Mission régionale d'autorité environnementale
ÎLE-DE-FRANCE

**Avis délibéré
sur le projet immobilier Eiffel sur l'ancien site industriel
des Tubes de Montreuil au Blanc-Mesnil (93)**

N° APJIF-2022-033
en date du 05/05/2022

Illustration 4: Agencement des lots de la phase 1 et permis de construire correspondants (source : étude d'impact, p. 43)

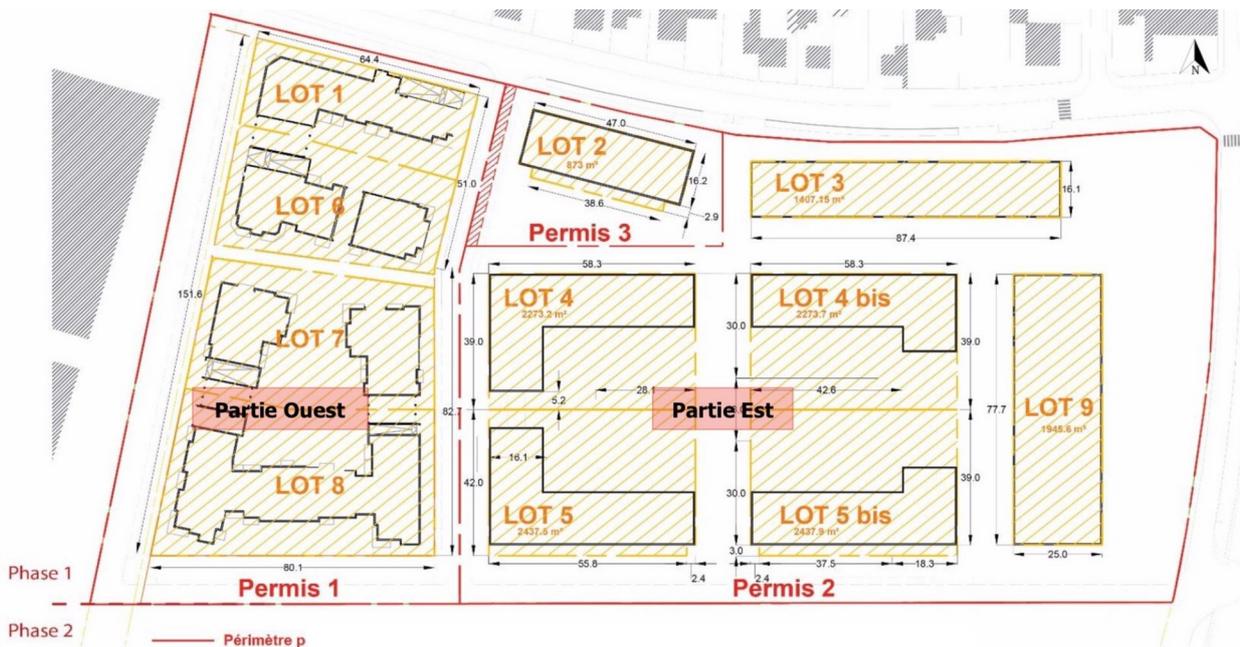
L'étude d'impact se donne pour périmètre la totalité de l'opération (p. 28), mais, elle ne détaille en réalité, que la phase 1. Elle précise d'ailleurs que la phase 2 « pourra faire l'objet d'une actualisation de l'étude d'impact ultérieurement lors des dépôts des autorisations d'urbanisme » (p. 7).

De manière générale, la MRAe considère que l'étude d'impact analyse de manière trop fragmentaire le projet, souvent décrit et représenté comme une somme de « phases » (1 et 2), de « parties » (ouest et est), d'« îlots » (nord et sud) et de « lots » (A, B, C, etc.).

(1) La MRAe recommande de présenter une analyse textuelle et graphique plus synthétique du projet sur l'ensemble du site des Tubes de Montreuil et d'actualiser l'étude d'impact lorsque la phase 2 sera précisée.

Illustration 5 : Vue de la partie Ouest à l'angle de l'avenue Charles Floquet et de la rue des Usines et vue de la partie Est depuis la rue du Parc, avec la halle Eiffel (lot 9) à gauche (source : étude d'impact, p. 94 et 90)

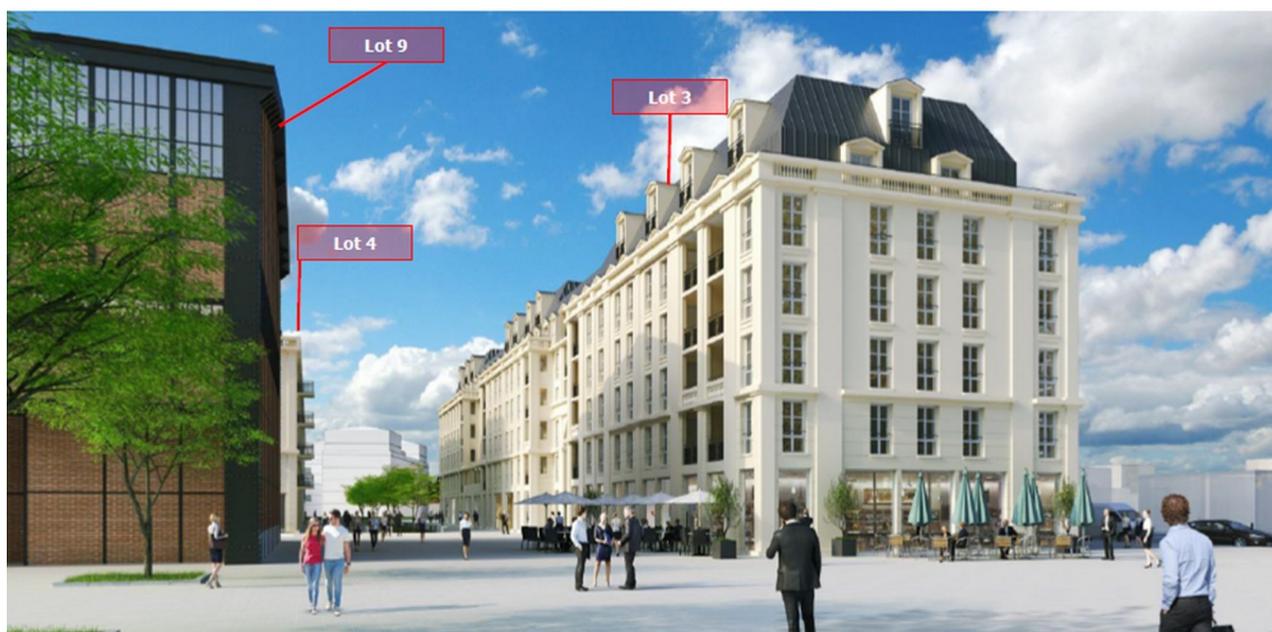
L'étude d'impact présente de nombreux visuels sur les futurs aménagements concernant la phase 1 (illustration 6 et p.90-97). La MRAe relève l'absence de visuels et d'analyse des franges du projet permettant d'illustrer ses interfaces du avec le secteur pavillonnaire (au nord) et les secteurs industriels (sur les trois autres côtés), seulement décrits textuellement (p. 214 et 215). L'étude d'impact indique par exemple que les bâtis pavillonnaires et industriels environnants ne présentent pas de hauteurs excédant sept mètres (p. 213), or les hauteurs des bâtiments projetés seront nettement plus importantes. Par ailleurs, l'expression architecturale du projet adopte un « *style classique* » (p. 51 et 65) très différent de celui de l'architecture industrielle, tout comme de celui des pavillons riverains. Ainsi, compte-tenu des ruptures volumétriques et stylistiques, la MRAe considère que l'objectif recherché de « *transitions soignées avec les tissus pavillonnaires et d'activités économiques périphériques* » (p. 14) n'est pas démontré.

Pour ces raisons, et compte-tenu de l'enclavement actuel du site et de sa nature industrielle, la MRAe estime que les impacts en terme d'insertion paysagère sont sous-estimés par le porteur de projet qui les qualifie de « faible » dans l'étude d'impact (p. 277).

(5) La MRAe recommande d'explicitier et de représenter les relations morphologiques et stylistiques du projet avec l'environnement pavillonnaire et industriel voisin.
